NAŠE ZNAČKA
ZKI CB-J-26/125/2016

Žádost o stanovení počtu bodů pro KoPÚ - odpověď

Návrh revize a doplnění sítě PPBP pro KPÚ na části k. ú. Nišovice (SPÚ, pobočka Strakonice)

Návrh revize a doplnění sítě PRBP pro KOPÚ na části k.ú. Nišovice č.j. ZKI CB-J-28/125/2016

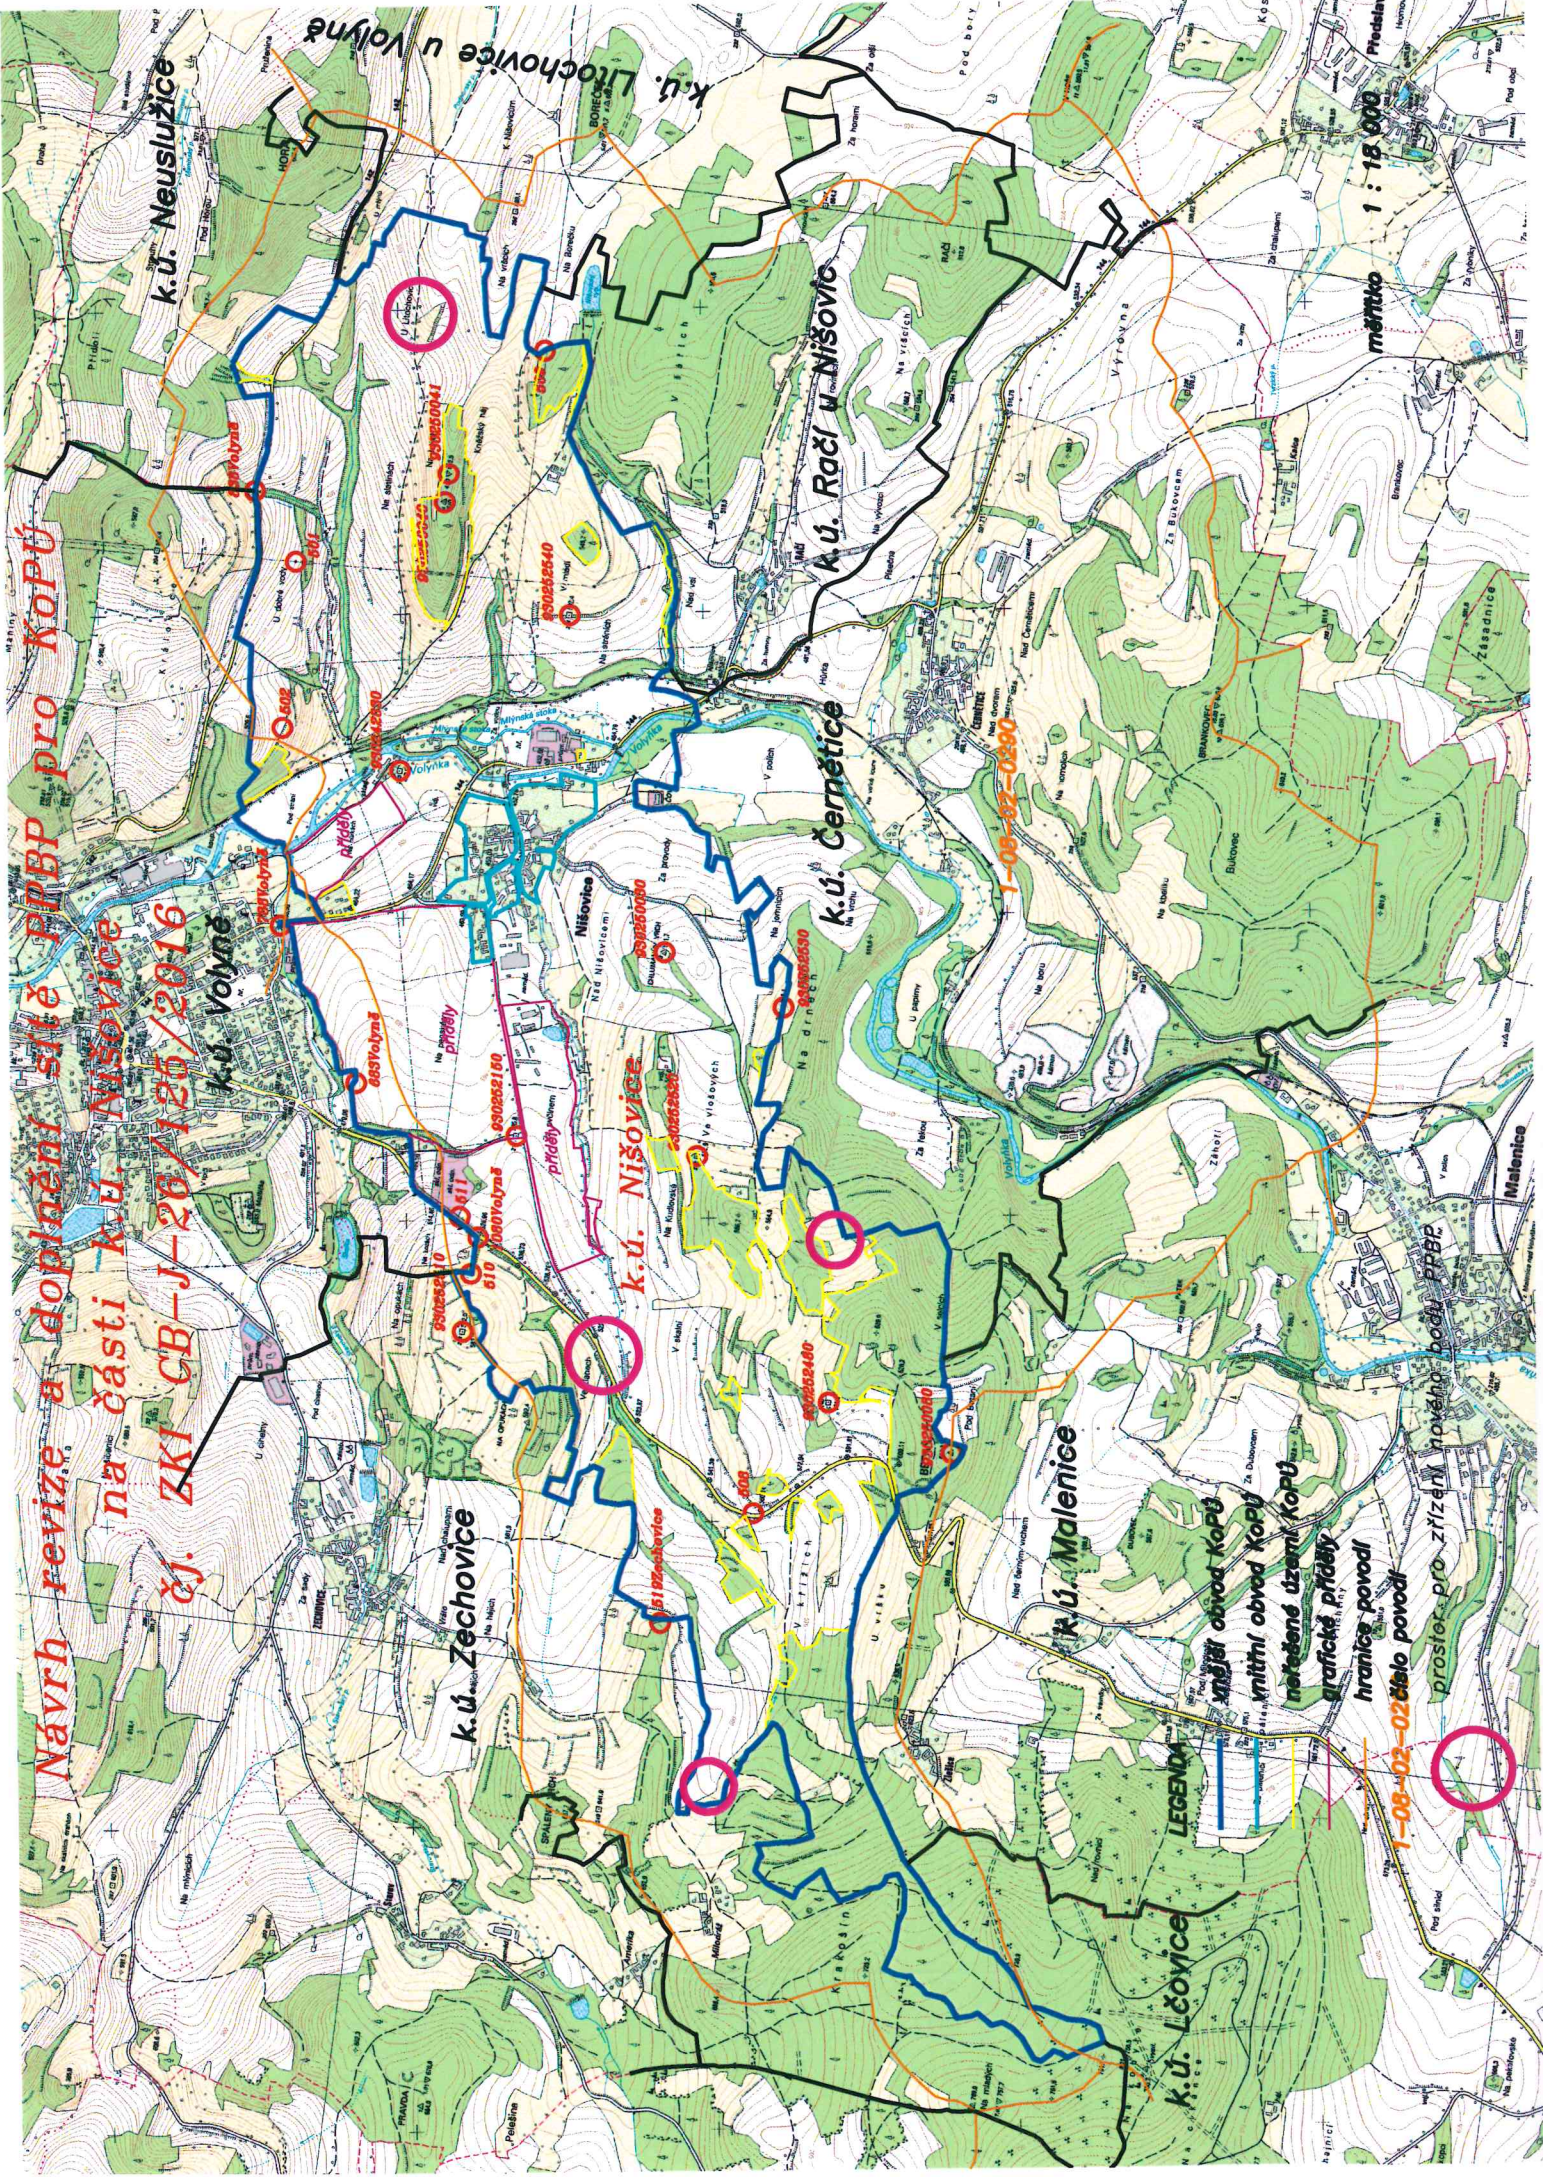
Dále jsou v návrhu PPBP označeny fialovým kroužkem lokality, do kterých navrhujeme zřízení nových bodů PPBP. V tomto případě se jedná o zřízení 4 nových bodů PPBP. Případnou stabilizaci a umístění nových bodů proveďte podle závazných předpisů pro katastr nemovitostí. Doporučujeme z nich zajistit orientaci (též pro body stávající) a dbát na ochranu bodů před ohrožením. Na okrajích intravilánu doporučujeme stabilizaci na rozích pevných objektů, v extravilánu lze využít rohů objektů u samot.

Pokud budou v prostoru revize PPBP případně nalezeny další stávající body číslované v jiném k. ú. a splní všechny náležitosti uvedené v platných předpisech, přečíslyte je do místně příslušného k. ú. a naopak. Týká se např. bodu č. 683 z k. ú. Volyně.

Podle ustanovení 2.7.2 Návodu mají mapové značky použité v GÚ splňovat určité náležitosti v něm uvedené. V některých dosavadních místopisných náčrtech GÚ z ISKN jsou použity mapové značky z dnes již neplatného mapového klíče. Je nutno vyhotovit nové místopisné náčrty GÚ se zobrazením mapových značek podle platného značkového klíče. Týká se to např. bodu č. 501, 502, 508, 509 z k. ú. Nišovice, bodu č. 683, 788, 838 z k. ú. Volyně.
